ROBION

Plan Local d'Urbanisme

-
Modification n° 1

-
Notice de présentation

Localisation des ER concernés : Extrait du zonage du PLU

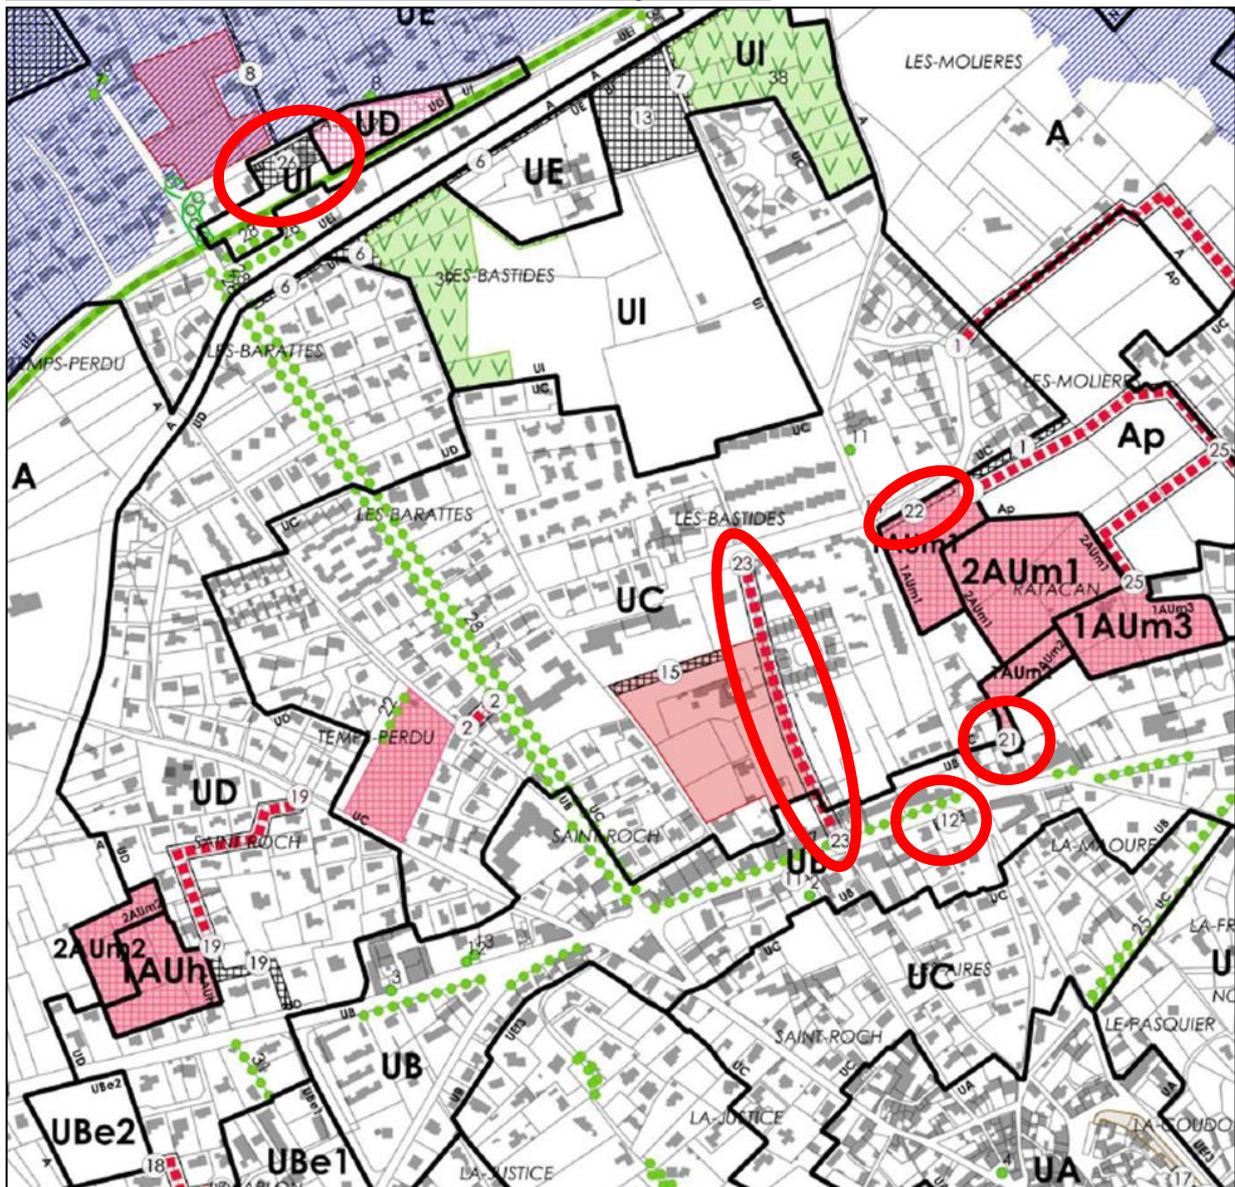
Point n°1 : Supprimer 4 emplacements réservés (ER n°12, 21, 22 et 26), ainsi qu'une partie de l'emplacement réservé n°23

Lors de l'élaboration du PLU, 28 emplacements réservés ont été définis. Parmi ces emplacements réservés, 4 n'ont plus de raison d'être dans leur ensemble (n°12, 21, 22 et 26), et 1 (n°23) sur une partie.

- Zonage : Suppression des emplacements réservés n°12, 21, 22 et 26 et une partie de l'emplacement réservé n°23.
- Liste des emplacements réservés : Suppression de la référence aux emplacements réservés n°12, 21, 22 et 26, et modification de la superficie de l'emplacement réservé n°23.
- Orientations d'Aménagement et de Programmation : *Modification de l'OAP 4 « Ratacan » en supprimant la référence au projet de poche de stationnement sur le terrain concerné par l'ER n°22.*

1. Suppression de l'emplacement réservé n°12

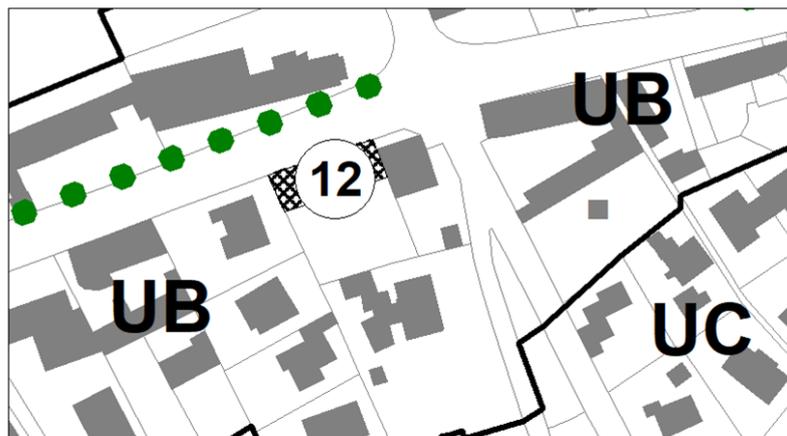
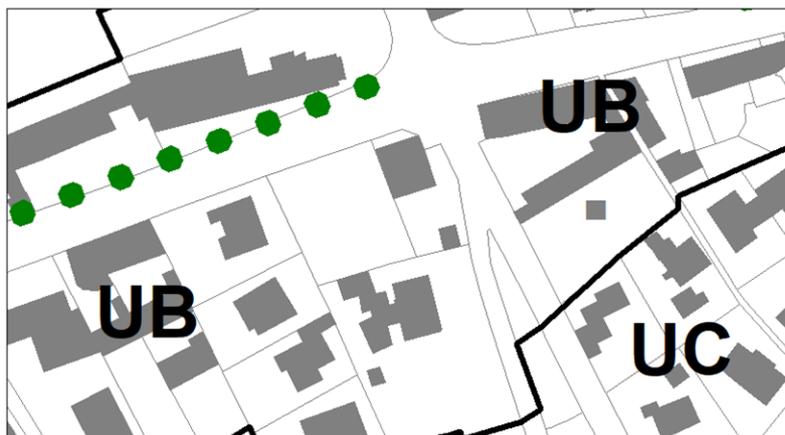
- 1. Suppression de l'emplacement réservé n°12 :

Cet emplacement réservé destiné à la création d'une aire de stationnement n'a plus de raison d'être dans la mesure où le site n'est pas adapté à l'accueil de ce type d'aménagement. En effet, après avoir procédé à une étude de faisabilité, il s'avère que la localisation du terrain à proximité du carrefour rend compliqué et dangereux la gestion des accès. En outre, le terrain se trouve assez éloigné des commerces présents sur cet axe alors que les besoins sont essentiellement liés à leurs besoins en matière de stationnement.

Cette évolution a pour conséquence de supprimer l'emplacement réservé n°12 sur le plan de zonage ainsi que d'en retirer la référence au sein de la liste des emplacements réservés figurant à la page 148 du règlement écrit.

2. Suppression de l'emplacement réservé n°21

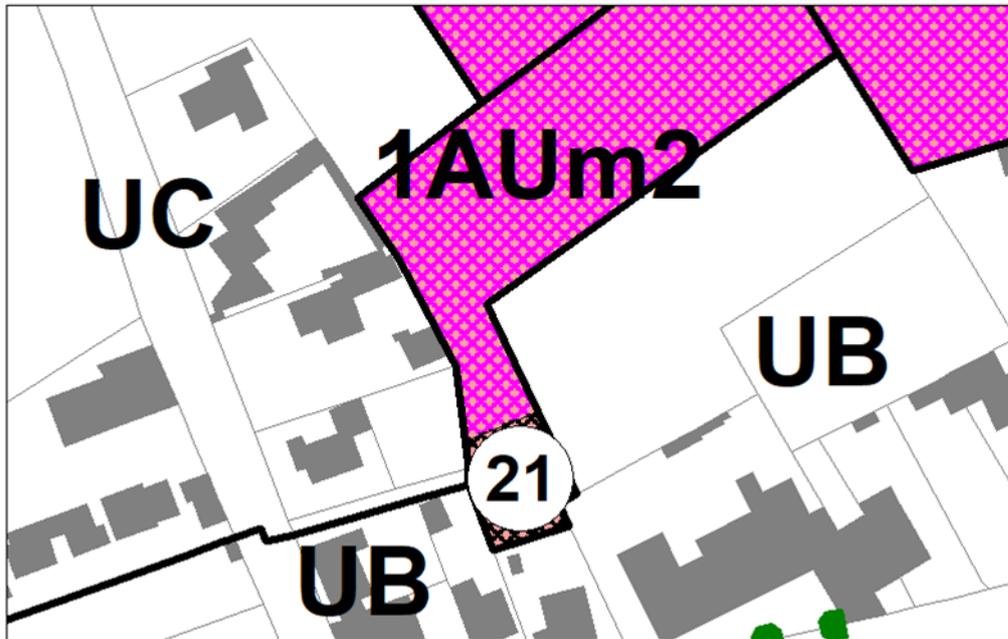
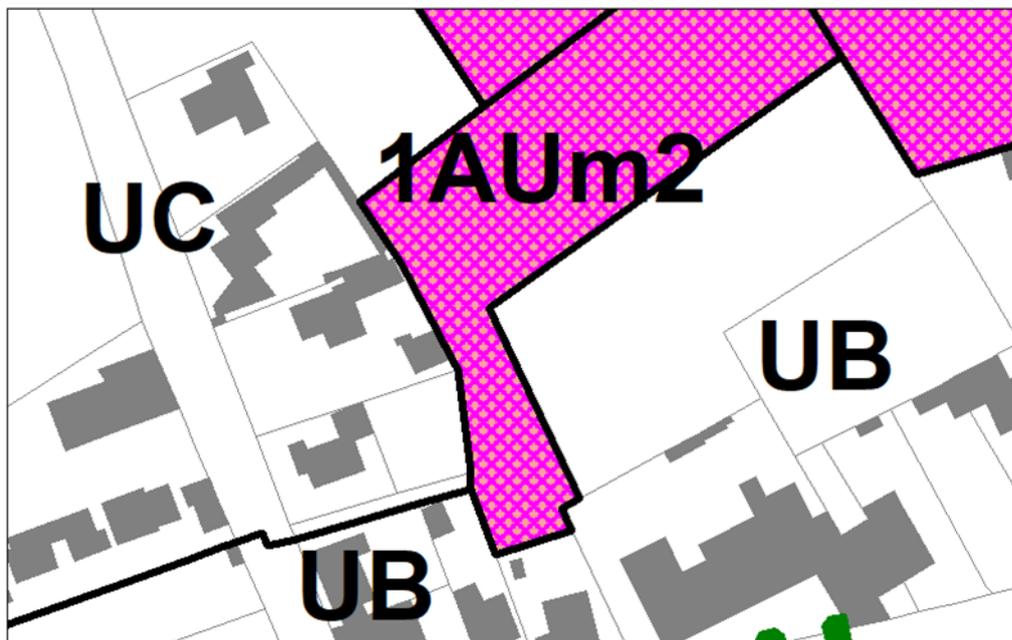
- 2. Suppression de l'emplacement réservé n°21 :

Cet emplacement réservé destiné à la création d'une aire de stationnement n'a plus de raison d'être dans la mesure où cette aire de stationnement prévue au sein de l'OAP 4 va être réalisée dans le cadre de l'aménagement de la zone. Il s'agit d'une aire de stationnement destinée aux besoins des futurs résidents de l'opération. C'est la raison pour laquelle la municipalité ne souhaite pas acquérir ce terrain pour réaliser une aire de stationnement qui répondra à des besoins privés.

Cette évolution a pour conséquence de supprimer l'emplacement réservé n°21 sur le plan de zonage ainsi que d'en retirer la référence au sein de la liste des emplacements réservés figurant à la page 148 du règlement écrit. En revanche, la mention de cette aire de stationnement serait maintenue dans l'OAP dans la mesure où l'opérateur a prévu de la réaliser.

3. Suppression de l'emplacement réservé n°22

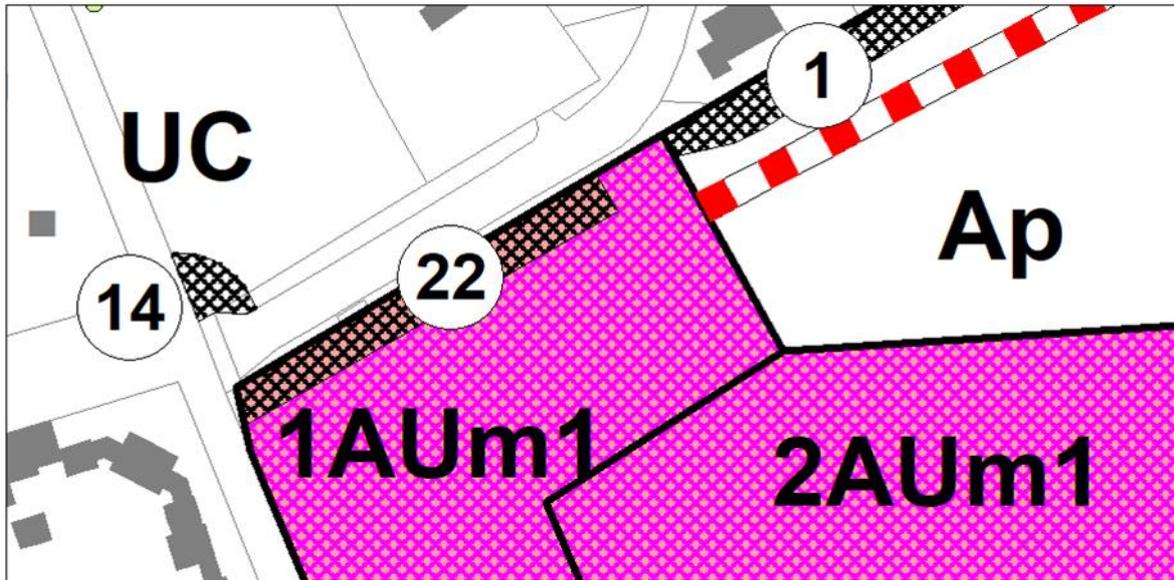
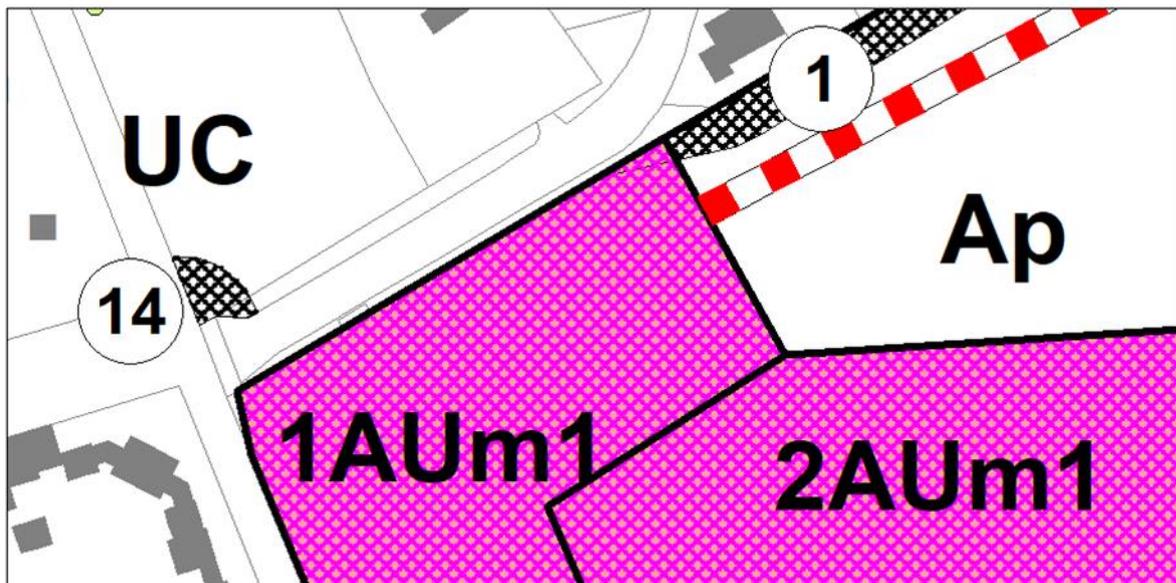
- 3. Suppression de l'emplacement réservé n°22 :

Cet emplacement réservé destiné à la création d'une aire de stationnement n'a plus de raison d'être dans la mesure où ce projet n'est plus à l'ordre du jour. En effet, une aire de stationnement a été créée à proximité de ce terrain (à côté du terrain de football), permettant ainsi de répondre aux besoins en matière de stationnement identifiés sur cette zone lors de l'élaboration du PLU.

Cette évolution a pour conséquence de supprimer l'emplacement réservé n°22 sur le plan de zonage ainsi que d'en retirer la référence au sein de la liste des emplacements réservés figurant à la page 148 du règlement écrit. Elle a également pour conséquence de modifier l'OAP 4 « Ratacan » en supprimant la référence au projet de poche de stationnement sur le terrain concerné par l'ER n°22.

4. Suppression de la partie nord de l'emplacement réservé n°23

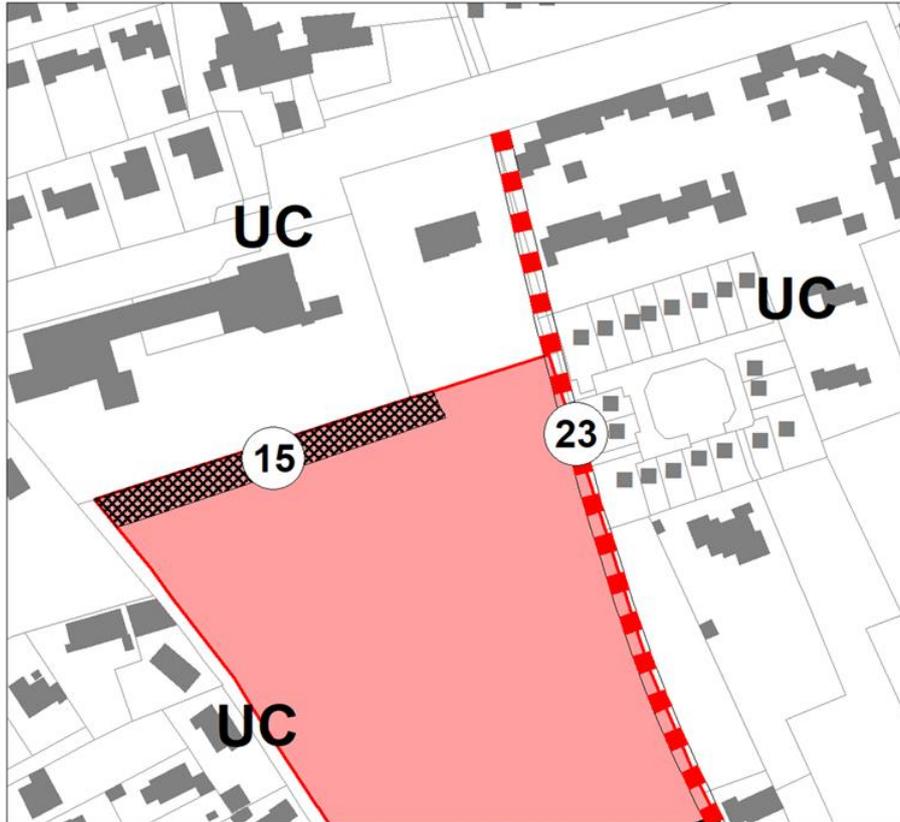
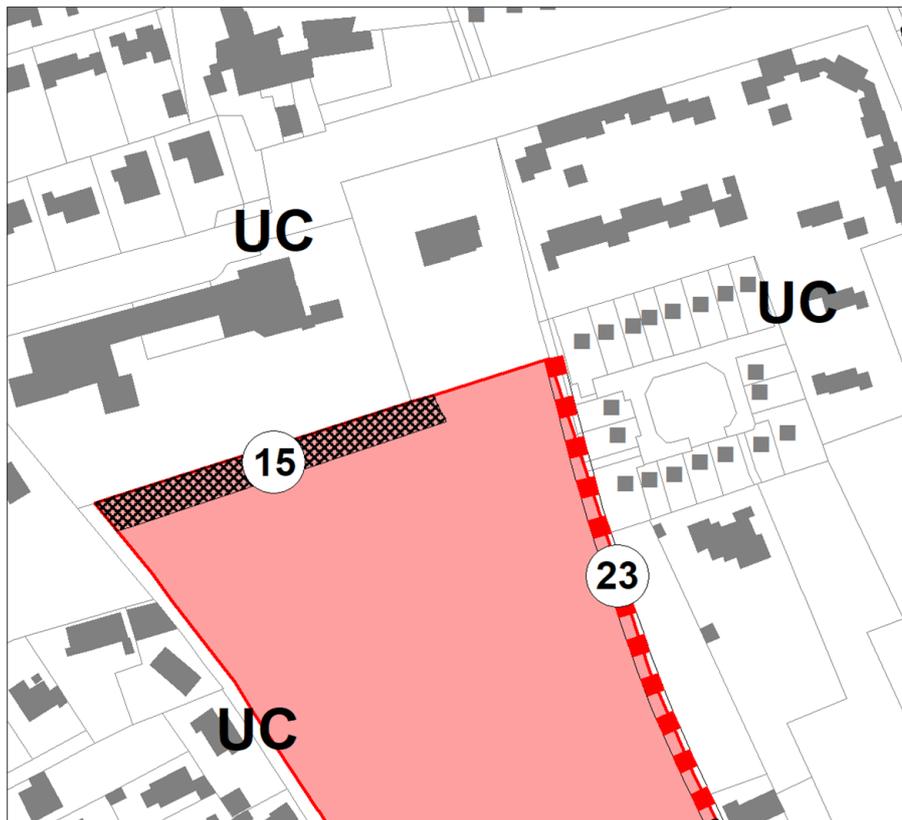
- **3. Suppression de la partie nord de l'emplacement réservé n°23 :**

Cette partie de l'emplacement réservé destiné à la création d'un cheminement piétonnier n'a plus de raison d'être dans la mesure où un projet d'aménagement qui prévoit un chemin de circulation douce est en cours sur cet espace. Ce futur chemin, connecté avec la partie sud de l'ER n°23, permettra d'assurer la liaison entre l'Avenue Aristide Briand et l'avenue Jean Giono.

Cette évolution a pour conséquence de supprimer la partie nord de l'emplacement réservé n°23 (la partie située en limite est de la parcelle BH114) sur le plan de zonage.

5. Suppression de l'emplacement réservé n°26

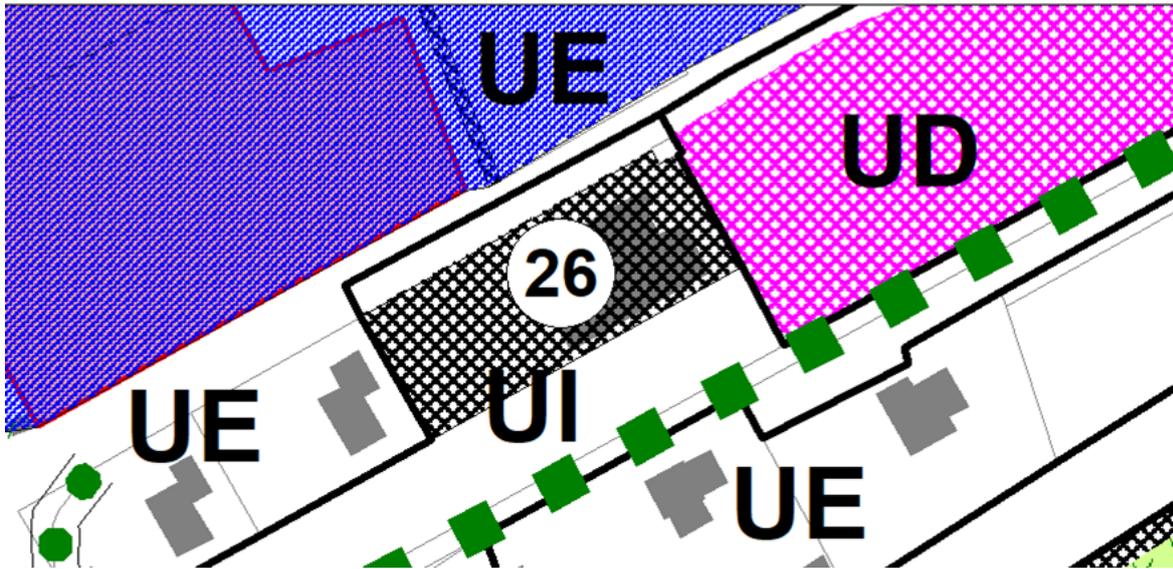
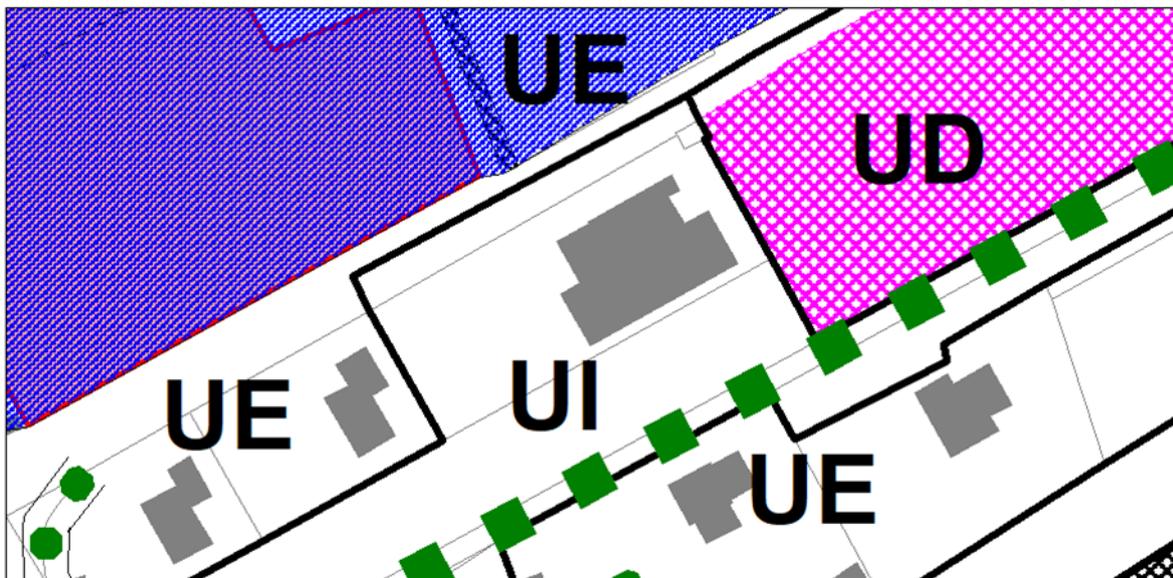
- 4. Suppression de l'emplacement réservé n°26 :

Cet emplacement réservé destiné à la création d'une aire de stationnement n'a plus de raison d'être dans la mesure où la commune est aujourd'hui propriétaire du terrain.

Cette évolution a pour conséquence de supprimer l'emplacement réservé n°26 sur le plan de zonage ainsi que d'en retirer la référence au sein de la liste des emplacements réservés figurant à la page 148 du règlement écrit.
